Afgørelse om ikke godkendelsespligtig ændring på Lindbjergmarkvej 8, 6870 Ølgod

Varde Kommune har afgjort at husdyrbruget på Lindbjergmarkvej 8, 6870 Ølgod kan flytte areal til kalve under 6 måneder i forhold til godkendt miljøgodkendelse fra den 14. april 2016.

Journalnr.: 68741-22
Sagsnr.: 22-6126

Figur 1. Beskrivelse af bygninger.

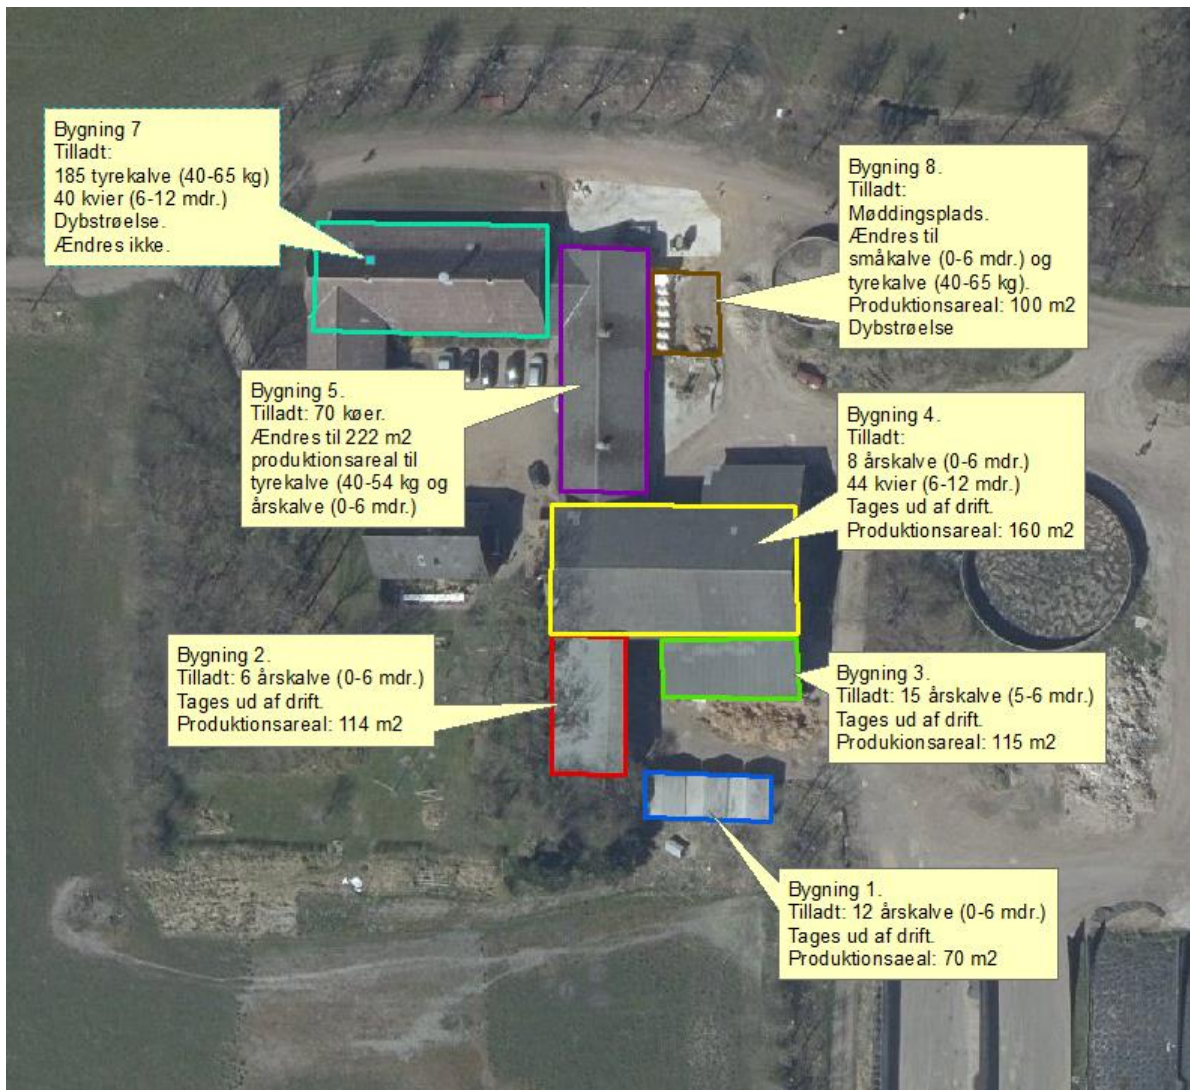
Figur 1 og 2 viser en beskrivelse af bygning 1 til 8.

Kalvehytter. Tilladt dyrehold: 12 småkalve (0-6 mdr.). Dybstrøelse.
Produktionsareal: 3 hytter á 5,0 x 5,3 m = 78 m²
Tages ud af drift.

Sydlig foderhus. Tilladt dyrehold: 6 småkalve (0-6 mdr.). Dybstrøelse.
Produktionsareal: 4,8 m x 8,8 m + 7,4 m x 9,7 m = 114 m²
Tages ud af drift.

Roetopsilo. Tilladt dyrehold: 15 småkalve (5-6 mdr.). Dybstrøelse.
Produktionsareal: 7,2 m x 16 m = 115 m²
Tages ud af drift.

Nordlige foderhus. Tilladt dyrehold: 8 småkalve (5-6 mdr.). Dybstrøelse.
44 kvier (6-12 mdr.). Dybstrøelse.
Produktionsareal: 84 m² + 76 m² = 160 m²
Tages ud af drift.

Tilladt dyrehold: 70 køer. Bindestald med riste.
Skønnet produktionsareal: 70 køer x 1,20 m x 2,25 m = 189 m²
Ændres til 222 m² produktionsareal til småkalve (0-6 mdr.) og tyrekalve (40-65 kg).
Dybstrøelse.

Nyt areal til småkalve (0-6 mdr.). Dybstrøelse.
Produktionsareal: 232 m²

Uændret produktion på
185 tyrekalve (40-65 kg) og 40 kvier (6-12 mdr.).

100 m² møddingsplads ændres til småkalve (0-6 mdr.) og
tyrekalve (40-65 kg). Dybstrøelse.

Produktionsareal der tages ud af drift:	467 m ²
I bygning 5 øges produktionsarealet med	33 m ²
I bygning 6 etableres et nyt produktionsareal på	232 m ²
I bygning 8 ændres møddingsplads til produktionsareal	<u>100 m²</u>
I alt reduceres produktionsarealet på husdyrbruget med	102 m ²

Varde Kommune vurderer, at ændringen beskrevet i afsnittet sagsoplysninger, ikke vil medføre forøget forurening fra husdyrbruget, da ammoniakfordampningen fra ejendommen reduceres med 182,16 kg NH₃-N.

På baggrund af ovenstående vurderer Varde kommune, at den ønskede ændring kan gennemføres uden at det udløser krav om miljøgodkendelse.
